GKNF 30 Stiftskirche: Dokumentation

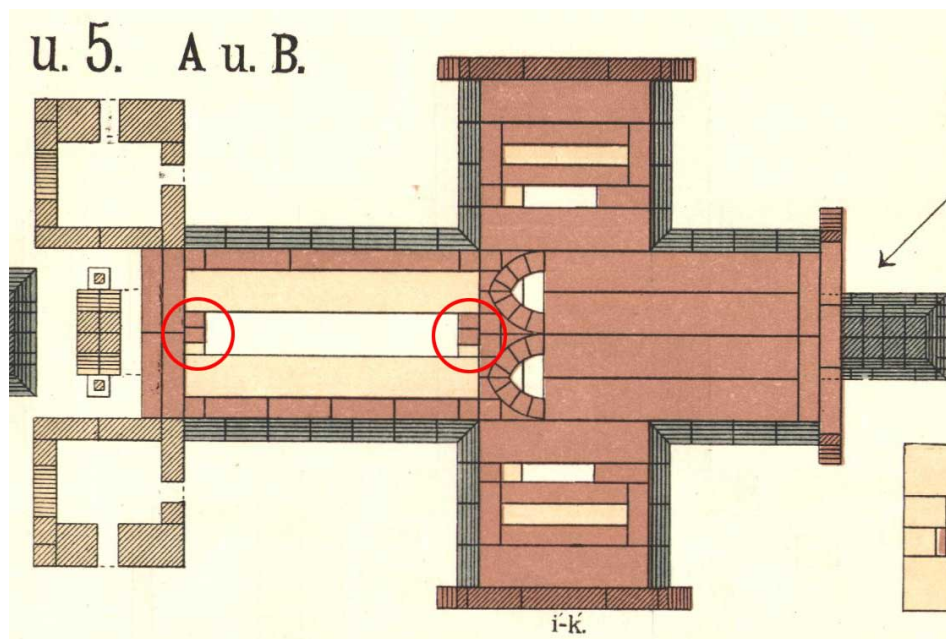
Leider gibt es gleich in der ersten Lage bei den Seiteneingängen einen Zeichenfehler. Vermuten würde man hier Stein #18G neben #31G. Richtig sind #17G und #52G. Die erste Lage, mit AnkerPlan gezeichnet, hängt unten an.

Zeichenfehler: In Bild B sieht man beim Giebel der Frontseite unter #87R noch einen Stein #72R, so wie bei den anderen Giebeln auch. Im Schnitt auf Seite 13 fehlt dieser Stein.

Zeichenfehler: in Bild B sind bei den Zwiebeltürmen in Schnitt v''-w'' auch hinten 2x#322B.

Es gibt eine Stelle, die optisch unter Umständen nicht gut ist (Schnitt t-u): Damit die Unterkonstruktion für das Chordach hält, ist ein Holzstein eingebaut. Wer diesen nur naturfarben hat, wird sich nicht freuen, dass die Stirnseiten an der Aussenwand zu sehen sind. Jetzt könnte man diesen Holzstein um 12,5 mm absägen und an die Enden Stein 69r setzen. Dann könnte es aber sein, dass bei anderer Gelegenheit genau diese Holzstein-Länge fehlt.

Den daneben liegenden Stein 22 um eine viertel Steinbreite in den Chor zu verschieben ist hier besser. Die Distanzsteine zwischen den Chorbalken 22 sind nicht notwendig.

Die beiden hochkant stehenden Steine 17R auf Stein 22 in Schnitt a'-b' würde ich dann flach legen.

ZU GKNT 30 STIFTSKIRCHE, Seite 4 + 5 A u. B
Betreff: Lager n-0
p-9 ff....

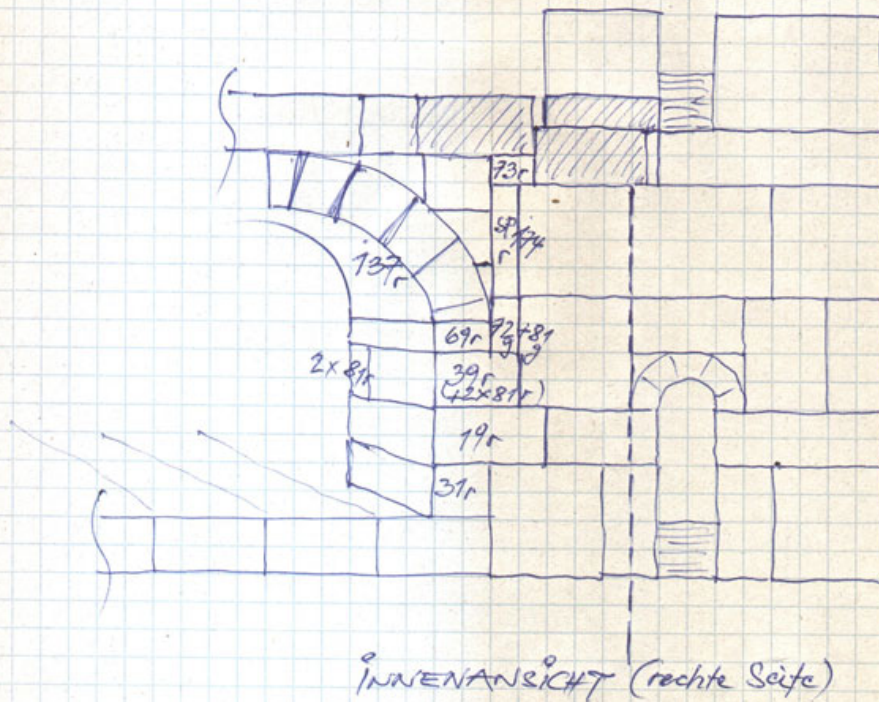
Im konkreten Fall Lage t - u bei der Stiftskirche GKNF 30:

Die Steine 79, 73 und auch 63 sind von Richter hier nicht vorgesehen, also falsch !

79 + 73g ist falsch
63g wäre auch falsch

an Kleinstäulen benötigt man:
(Innenansicht rechte Seite)

31r
2x 81r + 39r
69r + 72g + 81g
SPITZBOGEN 174r
73r

(Innenansicht linke Seite)

31r
72r + 39r
69r + 72g + 81g
SPITZBOGEN 174r
73r

ZICHTERS SCHNITT-VORLAGE
STIMMT
